第1回整備計画説明会での主なご意見

別府里浜づくり新聞

第42号
平成23年3月17日

第1回別府港海岸整備計画説明会を開催しました

植栽配置平面図

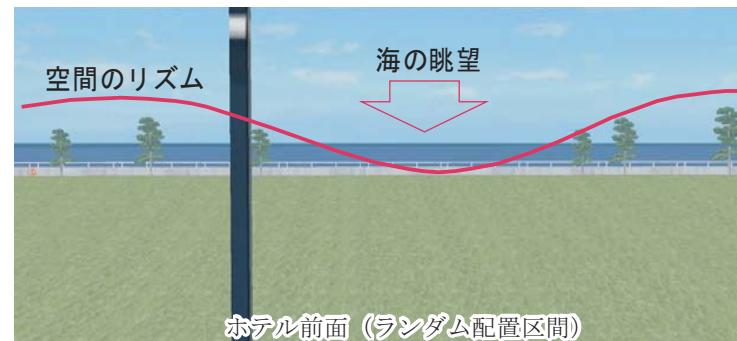
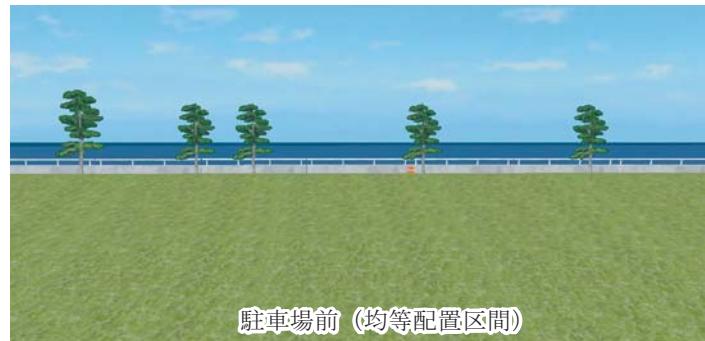
- 北側の緑地内遊歩道は、ホテル側からの眺望という点では南側と同様に歩道は低い位置にあった方が良い。
- ホテル内の露天風呂が遊歩道や緑地からも覗かれる可能性があるので植栽による目隠しが必要。
- 人は海際を平行に歩くものだと思う。緑地内に遊歩道は必要ないのでは。
→北側は背後に市道が無く、建物が迫っているため歩道を下げる非常に圧迫感がある。
- 植栽による目隠しは可能である。
- 植栽の10年後、20年後はどうなっているか。
→松は成長に合わせて剪定や維持管理が必要となる。
- 植栽として松は反対である。飛沫はある程度覚悟しないといけないが、お客様の眺望を優先する。
- 植栽の種類については、今後検討したい。
- 一般的に緑地帯の幅が約30mで、その中に海際の歩道幅が4m、緑地内の歩道幅が2mというのは妥当なのか。
→このような細長い緑地は珍しい。歩道幅は管理用車両が入ることを想定して決定している。緑地内歩道も見かけ幅は2mだが、両端を緑化舗装して実際は3m確保している。

- 飛沫防止帯の植栽の高さの規定はありますか。
→高さの規定は特に無く、植栽密度の規定のみである。
- 護岸には浮輪が設置されており安全対策がなされていると思うが、小さい子供が手摺の隙間から落ちたりしないように小さくできないのか。
→護岸海側は80cmの高さのコンクリート壁があり、その上の手摺の隙間は基準に準拠しているので問題ない。
